**Avis de la mission régionale d'autorité environnementale  
Projet de parc photovoltaïque au sol  
au lieu-dit Plateau de Pouls, Ateliers Centraux  
à Carmaux et Saint-Benoît-de-Carmaux (Tarn)**

N°Saisine : 2022-011304

N°MRAe : 2023APO21

Avis émis le 3 février 2023

Figure 4: Co-visibilités observées (extrait de l'étude d'impact)

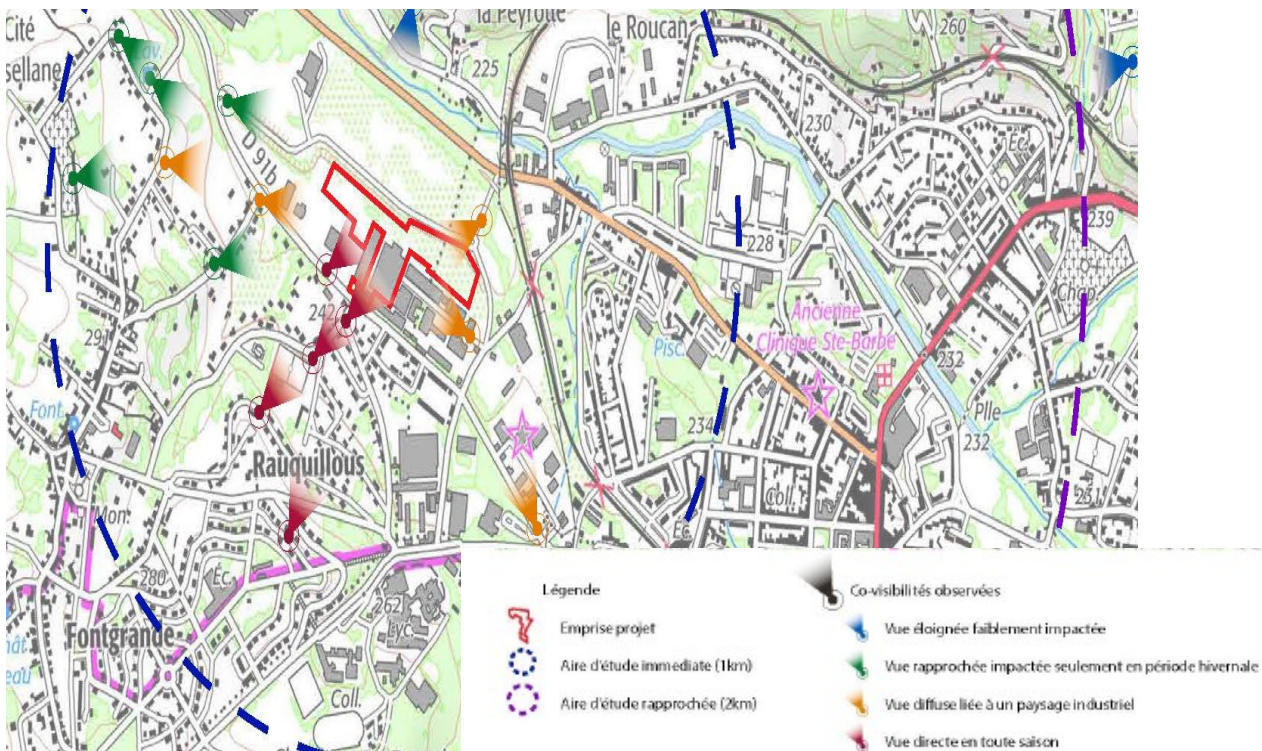
Le dossier indique que les enjeux paysagers forts sont situés aux abords de la RD91b en limite directe avec le projet de centrale et la rue Léo Lagrange qui part de la RD91b et monte vers les terrains sportifs. Deux photomontages sont apportés depuis ces deux rues, cependant ils sont peu qualitatifs. Il manque un photomontage permettant de visualiser les impacts de la centrale avant la mise en place des mesures, notamment la plantation de la haie arbustive au sud d'une hauteur de 4 à 5 mètres (et d'une largeur de 3 mètres) dont le linéaire n'est pas défini, ni argumenté (implantation des haies, cf. Figure 1). Les bâtiments sur le photomontage de l'état projeté sont plus visibles que sur la photographie de l'état initial. À ce niveau, la recommandation de l'architecte des bâtiments de France (ABF) et de la direction départementale des territoires (DDT) du Tarn sur un maintien de l'espace vert, planté entre les bâtiments et la route permettant l'insertion de la zone dans son environnement, n'a pas été suivie. Une haie arbustive a été proposée à la place. Une autre recommandation de l'ABF de plantation de haie à l'est du projet a, quant à elle, été suivie.

D'autres points de vue plus éloignés sont également relevés : depuis l'avenue de Monestiés à l'ouest, à travers les feuillages des jardins de la rue Henri de Toulouse-Lautrec et de l'allée des Colombes de la Cité de Fontgrande sur les hauteurs de la colline de Saint-Benoît-de-Carmaux. Un seul photomontage est proposé de l'avenue de Monestiés. L'étude d'impact devra être complétée de prises de vue et photomontages des inter-visibilités relevées dans le dossier. Celui-ci indique que la présence de végétation diminue les perceptions. Cependant une grande partie de l'habitat boisé sera détruit et le projet de centrale est clairement visible depuis cette avenue. Bien qu'il reste intégré dans cet espace industriel avec des bâtiments plus hauts et plus impactants sur le paysage, le projet de parc photovoltaïque vient se cumuler avec le parc déjà existant et un autre projet photovoltaïque sur la Cokerie. Une mutation de cet ancien paysage industriel est en cours sur le secteur. L'impact paysager devrait être plus détaillé notamment vis-à-vis des habitations.

**La MRAe recommande de suivre les recommandations de l'ABF et de la DDT81 quant au maintien d'un espace vert entre les bâtiments et la route RD91b.**

**La MRAe recommande de compléter les photomontages et prises de vue par rapport aux inter-visibilités relevées dans le dossier. Ceux-ci doivent être réalisés avant et après la mise en place de mesures paysagères. L'impact paysager sur la mutation de cet ancien paysage industriel en cours sur le secteur, et les mesures d'intégration paysagère sont à détailler, qualifier et compléter.**
